RESOLUCION N°

POR MEDIO DE LA CUAL SE RESUELVE UN RECURSO DE REPOSICIÓN.

EL SUBDIRECTOR DE RECURSOS NATURALES DE LA CORPORACIÓN AUTÓNOMA REGIONAL DE LAS CUENCAS DE LOS RÍOS NEGRO-NARE "CORNARE", en uso de sus atribuciones legales y delegatarias y

Que mediante Resolución N° **RE-01801** del 19 de marzo del 2021, se autorizó **OCUPACIÓN DE CAUCE** al señor **JHON CAMILO BEDOYA JURADO** identificado con cédula de ciudadanía número 15.445.671, para construir tres (3) obras hidráulicas en desarrollo del proyecto de loteo, en beneficio del predio con FMI 018-166539, sobre (una) fuente hídrica Sin Nombre, afluente de la Quebrada la Cimarrona, localizado en la Vereda Cimarronas del municipio de Marinilla, Antioquia

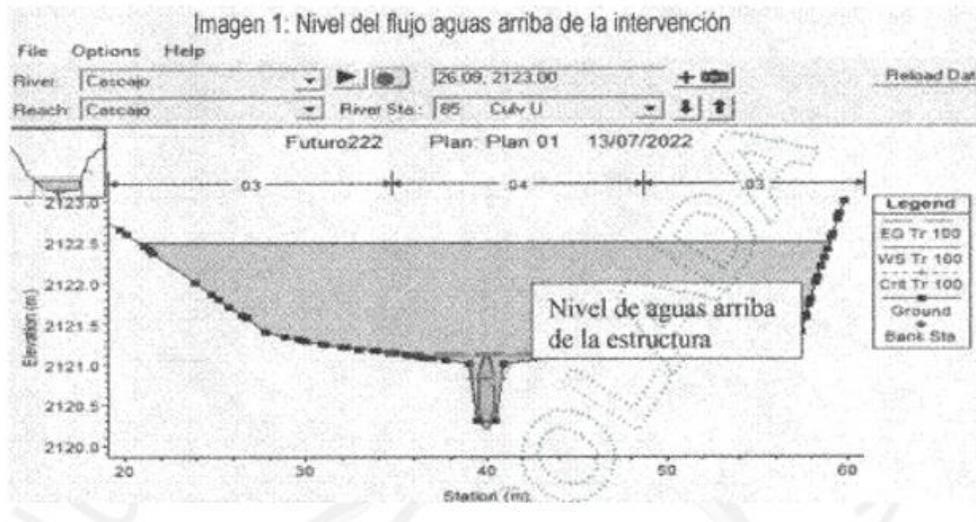
1. RE-02679-2022 "PARAGRAFO: Esta solicitud se niega considerando que las obras referidas no se soportan en la información mínima requerida para autorizar este permiso, documentación que reposa en el expediente de Corriere N°. 05440.05.37880,"

La información presentada en el radicado N° CE-01261-2022 y en los Oficios CE-06081-2022 del 18 de abril del 2022 y CE- 09314-2022 del 10 de junio del 2022, cumplía con todos los requisitos en este tipo de trámite.

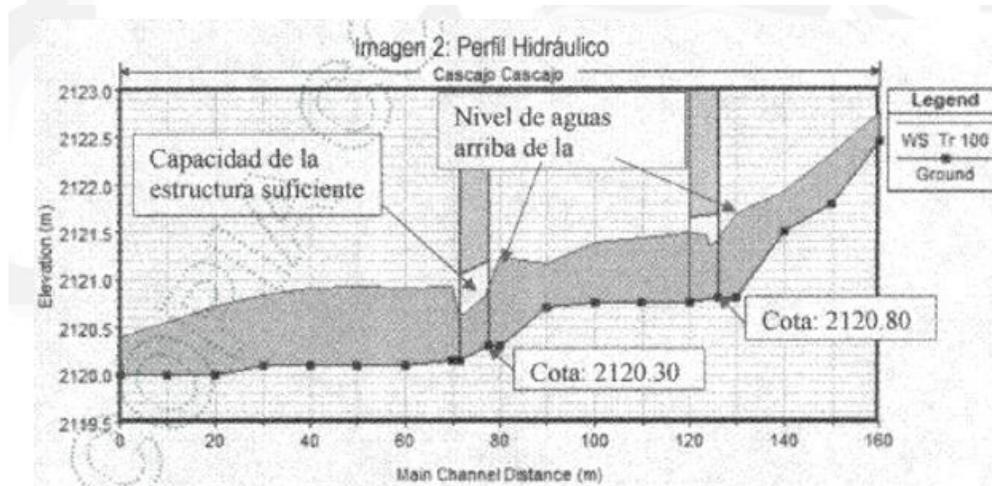
De acuerdo a lo manifestado con respecto a que la tubería 136" no posee la capacidad suficiente para transportar el caudal del periodo de retomo de 100 años, realizando el análisis desde el perfil hidráulico se puede evidenciar que la tubería tiene la capacidad suficiente para transportar el caudal del periodo de retomo de 100 años, correspondiente a 1.1 m3/s.

Además, se aclara que el análisis de la capacidad de las obras hidráulicas con respecto al nivel de agua en la sección transversal de las obras, se está interpretando inadecuadamente, ya que este nivel no es dentro de la sección de la tubería, sino aguas arriba como se puede observar en el perfil hidráulico (imagen 2) y los resultados y los resultados (Imágenes 3 y 4).

Aguas arriba de la estructura se presenta un leve incremento de la lámina de agua, este se debe a la turbulencia antes de ingresar en la tubería de cruce (Ver imagen 2).

De acuerdo a los resultados de la modelación, lo evidenciado en el perfil hidráulico (Imagen 2) y los resultados hidráulicos de cada estructura (Imágenes 3 y 4), es claro que la tubería tiene la capacidad suficiente para transportar el caudal del periodo de retorno de 100 años de 1 m³/s

- *Se verificó la modelación remitida en la solicitud de modificación (CE-09314 del 10 de junio de 2022) y de la modelación del escenario con obras, para el caudal de 100 años de periodo de retorno, se concluye que las obras implementadas no tienen capacidad hidráulica de transportar el caudal de diseño ya que el borde libre (diferencia entre Cota Batea de la obra + Altura de la obra (m) y Cota Lámina de agua Tr= 100 años (m)) es negativo para la Obra 2 o cero para la Obra 3, lo cual se refleja en el remanso generado aguas arriba de las obras.*

- *No se acoge la petición del Recurso de reposición de aprobar la Obra N° 2 – Tubería y la Obra N° 3 – Tubería, ya que dichas obras no tienen capacidad hidráulica de transportar el caudal de 100 años de periodo de retorno y generan una obstrucción al libre escurrimiento de la corriente, incumpliendo lo estipulado en el Acuerdo N° 251 de 2011.*
